平潭综合实验区自然资源与生态环境局 关于平潭北部自来水厂工程（一期） 项目竣工规划条件核实公示

实际建构物与规划审批建构物不一致的说明报告

1、反冲洗泵房及V型滤池一层

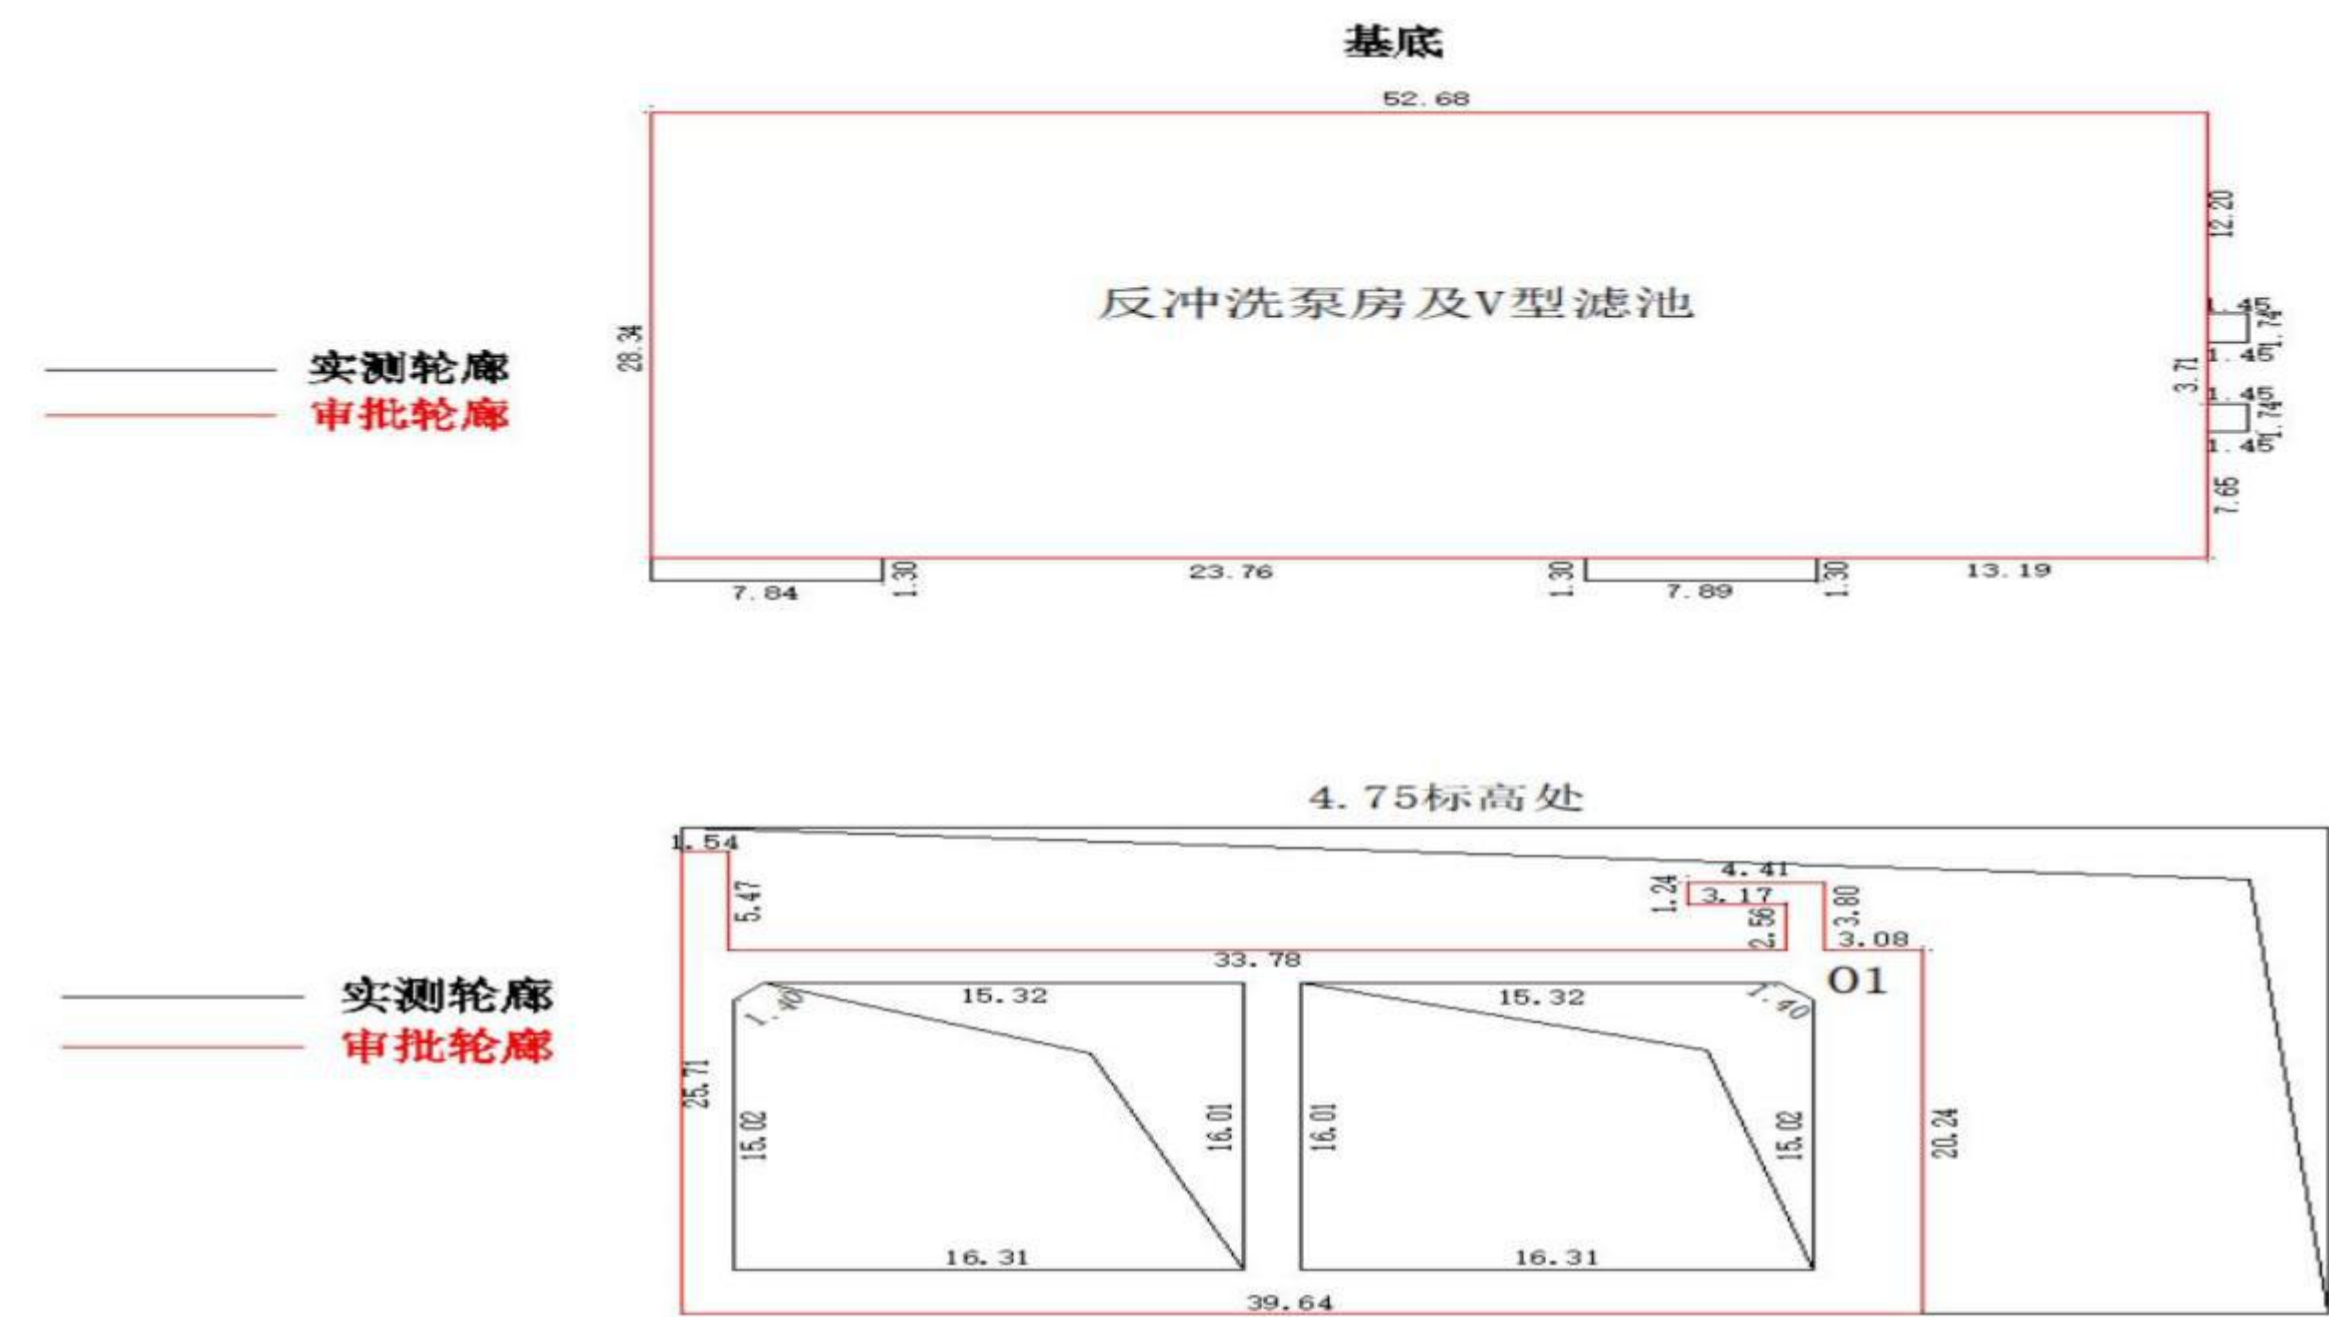
- ①施工图算出实际建筑占地面积638.21平方米、构筑物占地面积811.75平方米，现状构筑物变建筑占地面积，现状实际建筑占地面积 1449.96平方米，对比原报批审核占地面积 1391.76平方米，增加58.20平方米；
- ②1轴与 7轴之间增加混凝土顶盖，建筑面积增加 1151.85平方米，计容面积增加 518.57平方米。

说明：原报批面积未计算部分构筑物占地面积，实测后导致建筑占地面积增加58.20平方米；
因功能上需求，设计优化后在1轴与7轴之间增加混凝土顶盖，导致建筑面积增加1151.85平方米，计容面积增加518.57平方米。

2、二级泵房一层

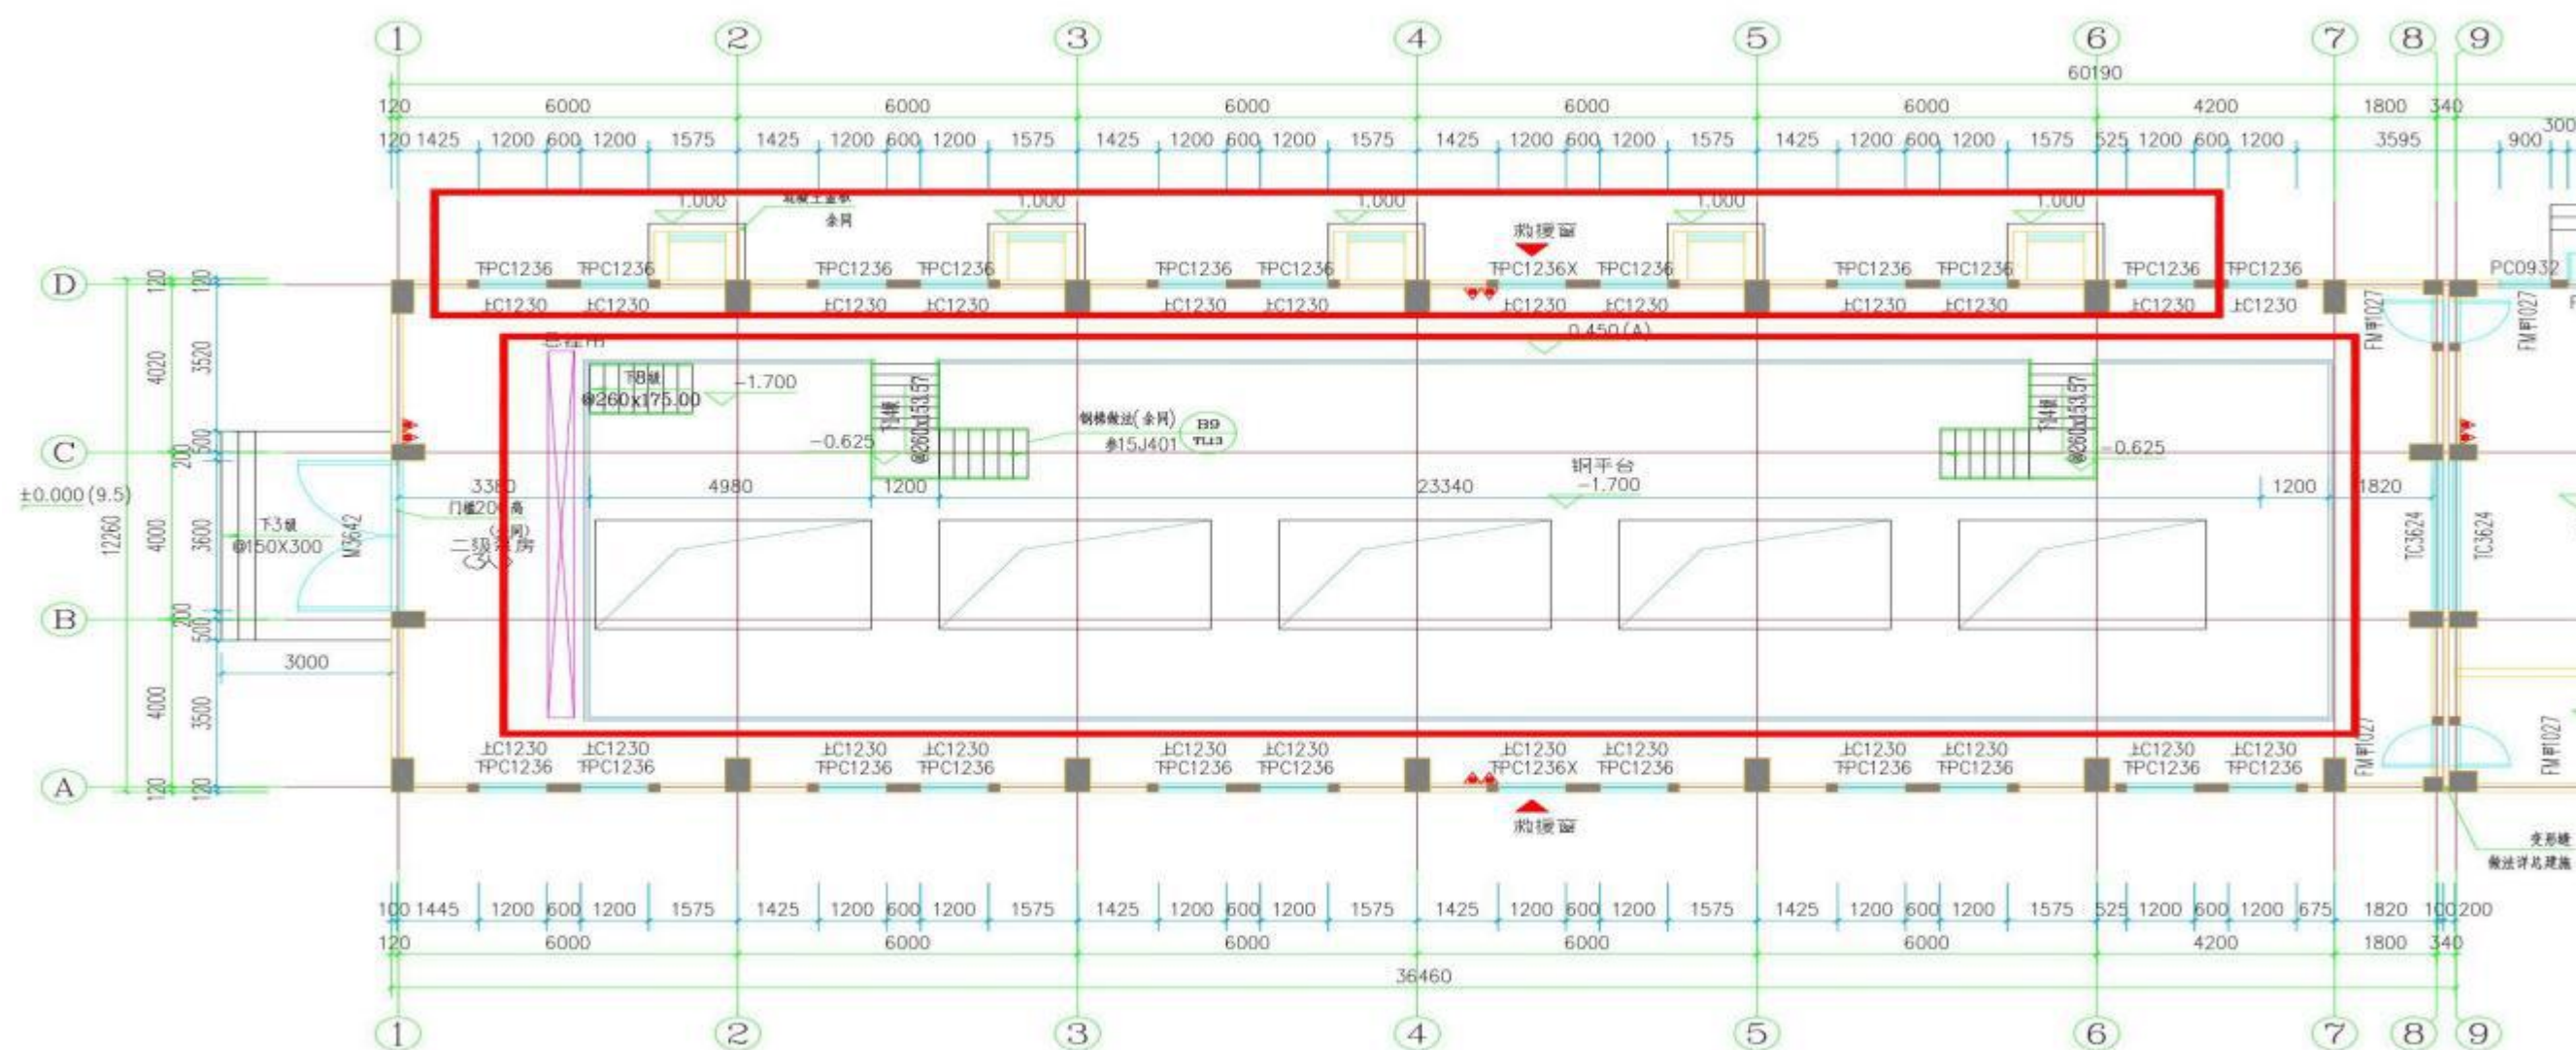
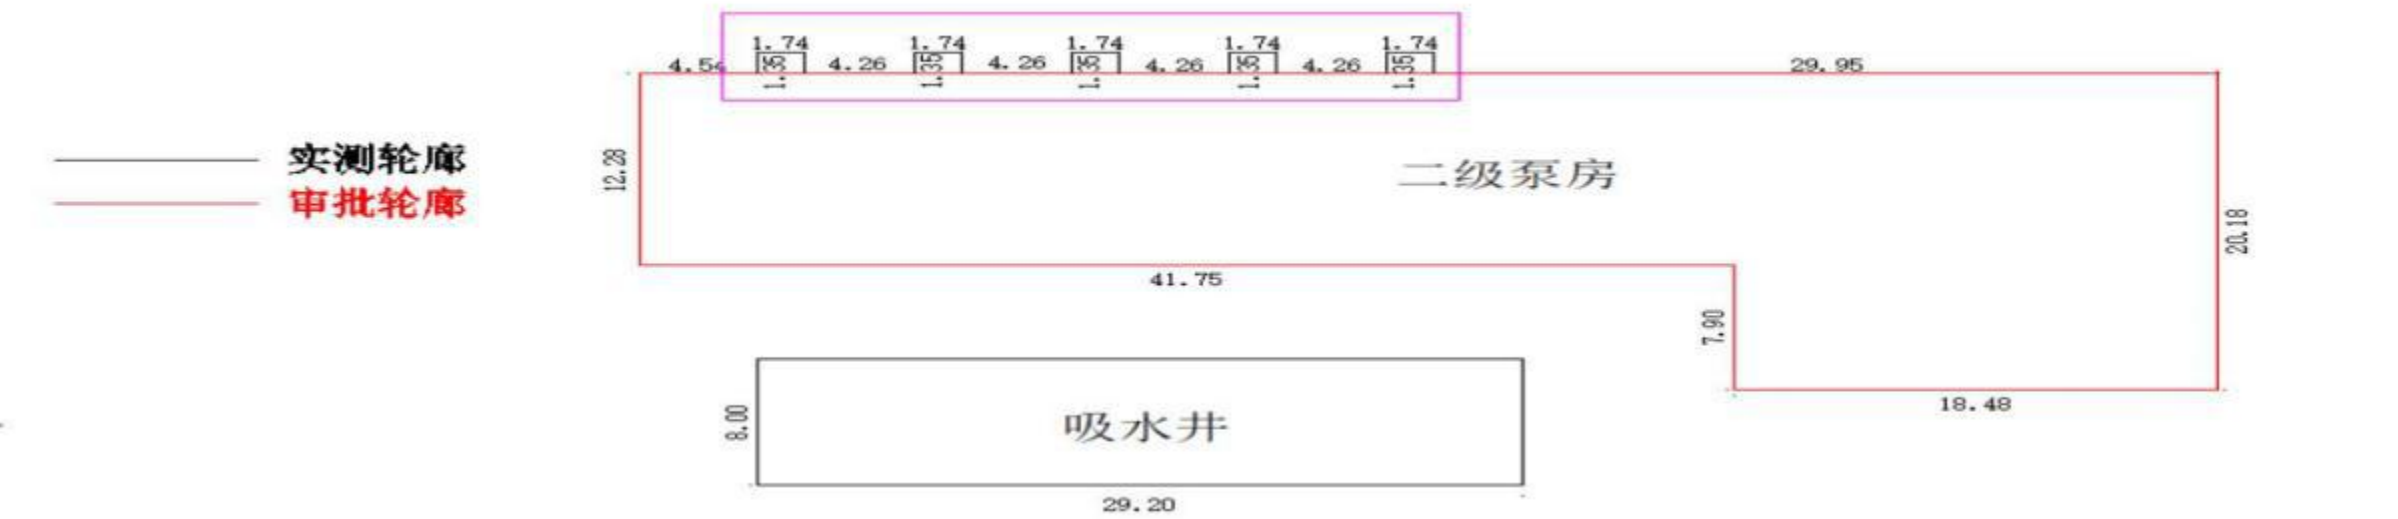
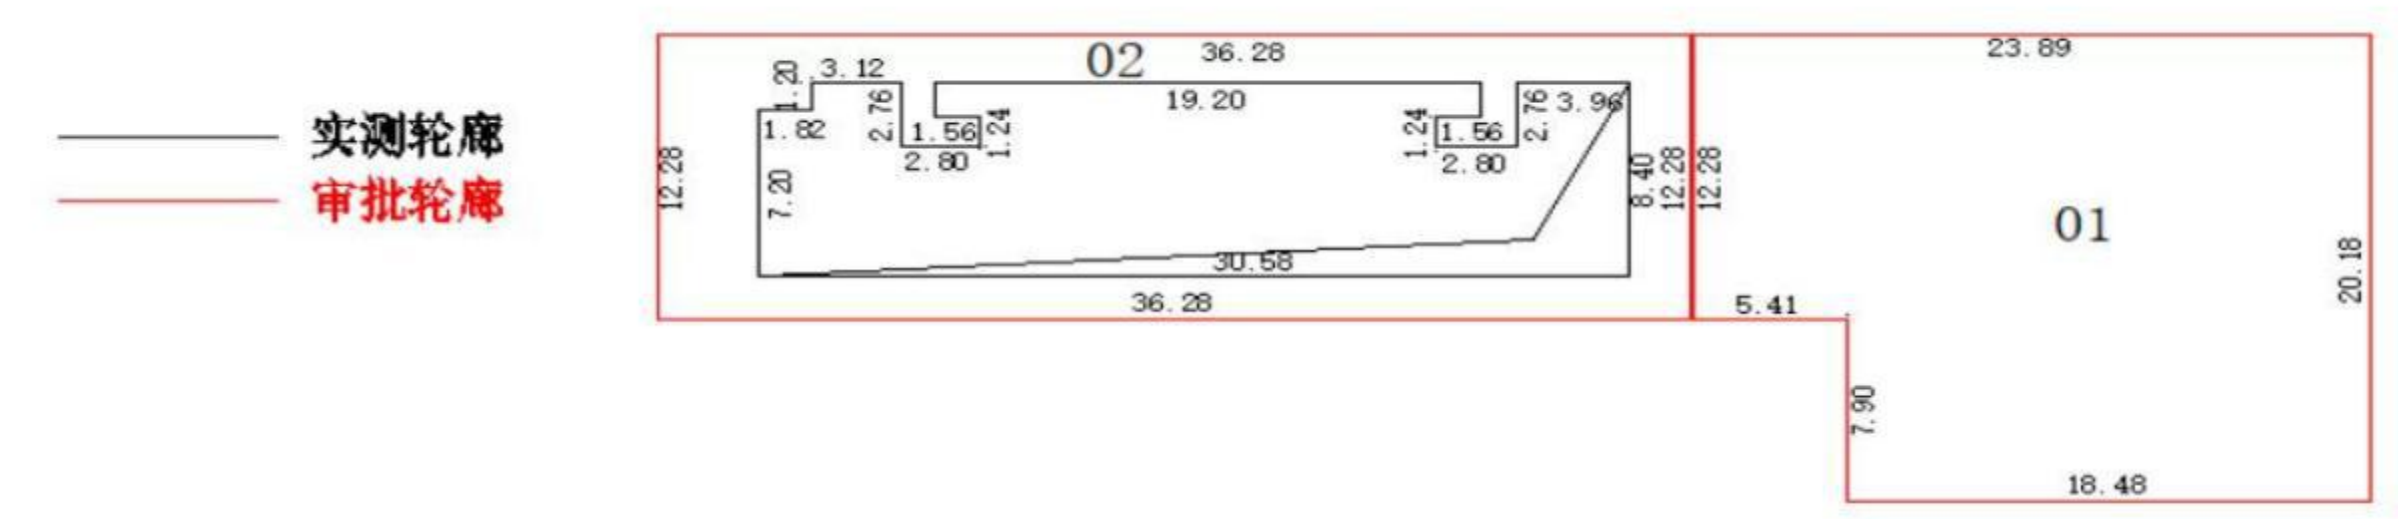
①2轴与6轴之间占地增加26.14平方米；

②原报批面积测算中1轴与7轴之间中间建筑面积重复计算，建筑面积多计算231.69平方米。设计施工图

说明：①原审批2轴与6轴之间部分占地面积未计算，占地面积增加26.14平方米；
②原审批面积1轴与7轴之间中间建筑面积重复计算，实际测算后建筑面积减少231.69平方米；
